Landessportfischerverband Schleswig-Holstein e.V. (LSFV)

Datum: 20.11.2015

Stellungnahme des Landessportfischerverbandes Schleswig-Holstein e.V. gegen den Einbau einer
Wasserkraftanlage in die Trave bei Kupfermühle

Abbildung 1: Prototyp bei der Demonstration am 04.07.2014.

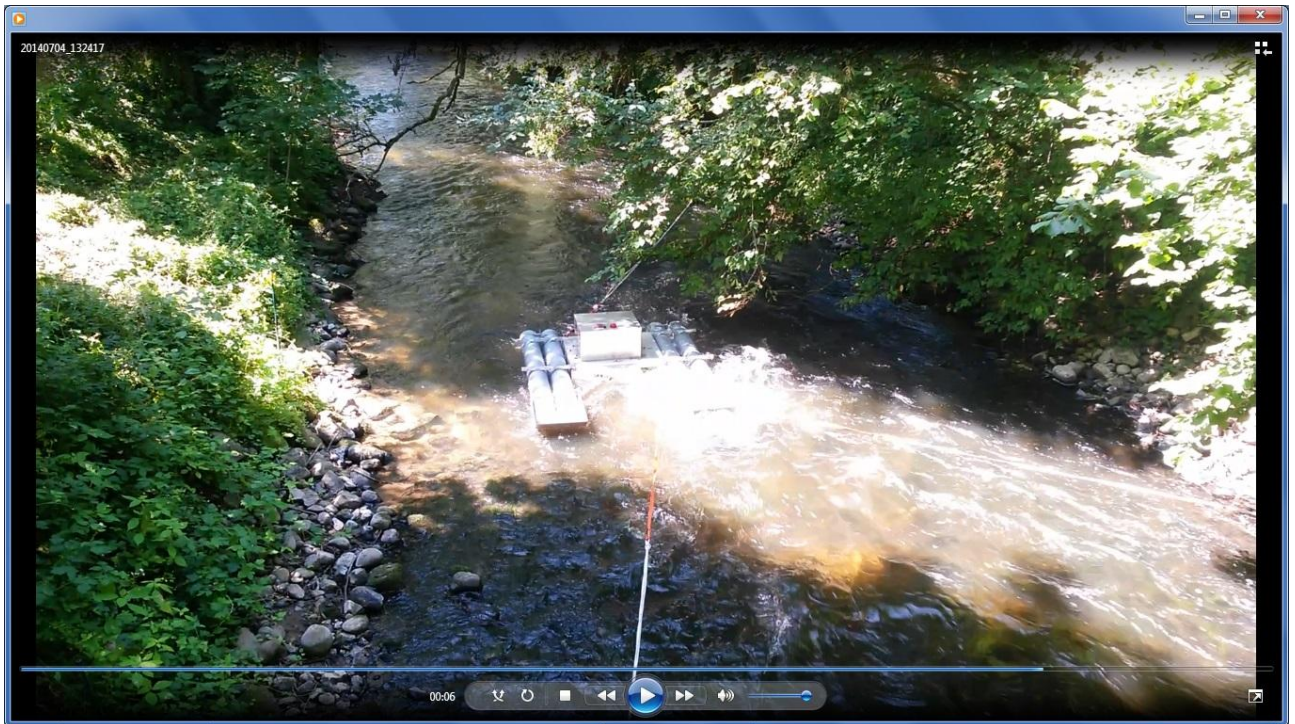
- Der Energierotor entspricht nicht dem Prototyp, der der Öffentlichkeit am 04.07.2014 vorgestellt wurde (Abb. 1). Die bei Kupfermühle zum Einbau montierte Wasserkraftanlage (Abb. 2) übertrifft die Abmessungen der 2014 vorgestellten Anlage um ein Vielfaches.
